原子力社内カンパニー化等の 組織改編について (審査会合における指摘事項の回答)

2018年12月6日
東京電力ホールディングス株式会社

平成30年11月29日の審査会合における指摘事項について

①カンパニー間の連携強化のための取り組み

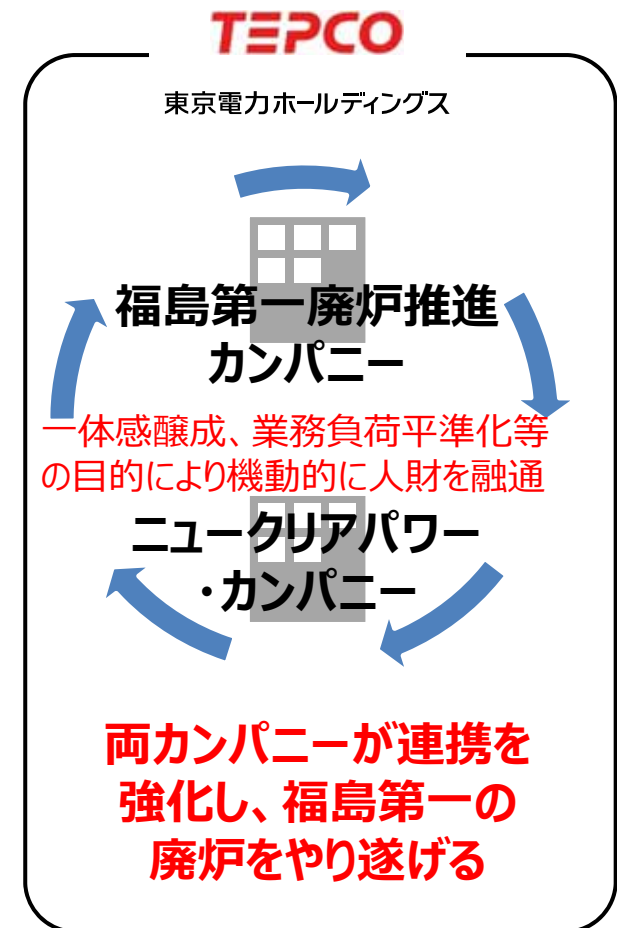
No.	指摘事項	回答
1	7つの約束として、社内カンパニー化によっても社長の責任の所在変更を行わないと記載があるが、プレジデントへ一部権限を委譲するのであれば、責任の所在の変更にあたるのではないか。	P.2 社長は会社の全ての最終的な責任を負うこととなり、原子力安全に対する責任についても、カンパニー化によって変わることはない旨を記載
2	社内カンパニー化によって、福島第一廃炉推進カンパニーへ影響を与えないことについて説明するのではなく、福島第一の廃炉をしっかりと進めていける体制であることを説明すること。	P.11 福島第一廃炉推進カンパニーとニュークリアパワー・カンパニーとの現状の取り組みおよび今後の取り組みについて記載
3	福島第一廃炉推進カンパニーとニュークリアパワー・カンパニーの関係について、資料上、縦割りを助長しているように見える。連携を積極的に行えるような体制となっているか。	P.14 福島第一廃炉推進カンパニーとニュークリアパワー・カンパニーの体制図を記載

- 福島復興と福島第一の廃炉の貫徹は、当社存続の意義であり、柏崎刈羽の終わりになき原子力安全の向上と両立しながら責任を持って取り組む
- ニュークリアパワー・カンパニーとして主体的に原子力事業を遂行するうえでの大義としてこれを掲げ、福島第一廃炉推進カンパニーとの連携を一層強化

- ① 福島復興、福島第一の廃炉の貫徹が当社存続の意義であるという意識付け
- ② 情報共有会議体の設置
- ③ 両カンパニー間の定期的な人事交流
- ④ 安全文化などの機能共通化
- ⑤ 教育訓練等の共同実施
- ⑥ 防災（方針決定、訓練実施）

- ・当社は、福島第一の廃炉と終わりになき原子力安全の向上を両立させることを **7つの約束の一環として保安規定に明文化** 予定
